# Erläuterungen zur 1. Planänderung

**110-/380-kV-Höchstspannungsleitung**

**Wehrendorf-Gütersloh (EnLAG, Vorhaben 16)**

**Abschnitt: Pkt. Hesseln - Pkt. Königsholz (Landesgrenze NRW/NDS)**

**Abbildung 1: Seitenansicht der Linkbox bzw. Cross-Bonding-Schrank**

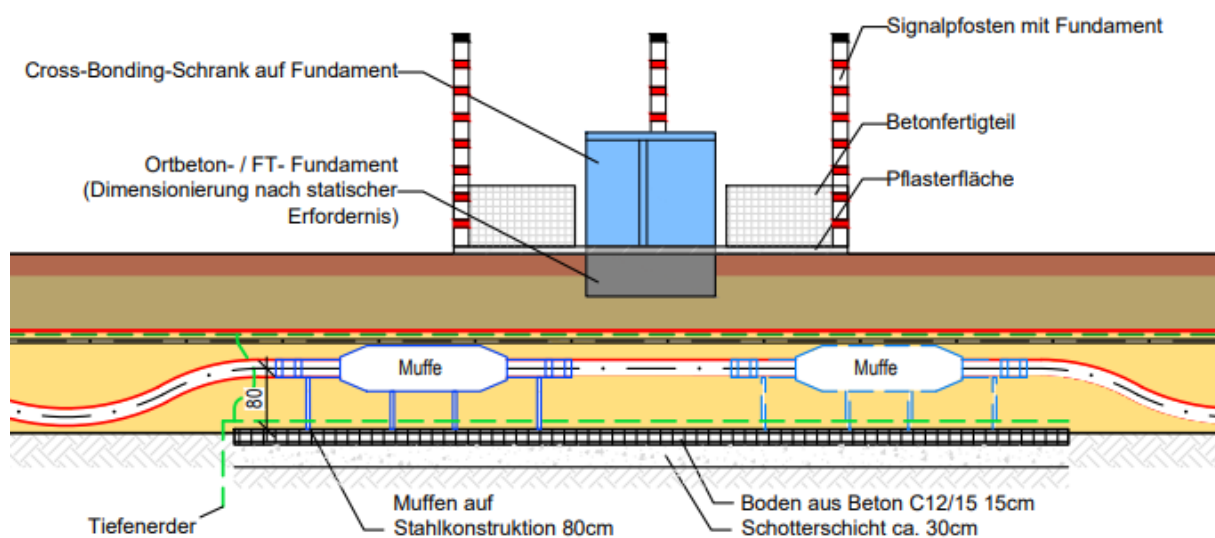
Die CB-Einrichtungen der Bl. 4251 und Bl. 1504 wurden neu angeordnet. Daraus ergibt sich eine Änderung der zugehörigen befestigten Flächen für die Muffenstandorte M1-M3 (Anlage 4.7.1).

Die Cross-Bonding-Muffenstandorte der Bl. 4251 müssen sichtbar sein und vor Beschädigungen geschützt werden, d.h. sie benötigen eine umseitige Befestigung und einen Aufprallschutz. Bei den Cross-Bonding-Muffenstandorten müssen pro Stromkreis zwei sogenannte Linkboxen bzw. Cross-Bonding-Schränke montiert werden. Diese werden in Überflurschränken untergebracht. Die Umgebung des Überflurschranks wird befestigt, an den Rändern der befestigten Fläche wird ein entsprechender Aufprallschutz gesetzt (siehe Abbildung 1 und Anlage 4.4).
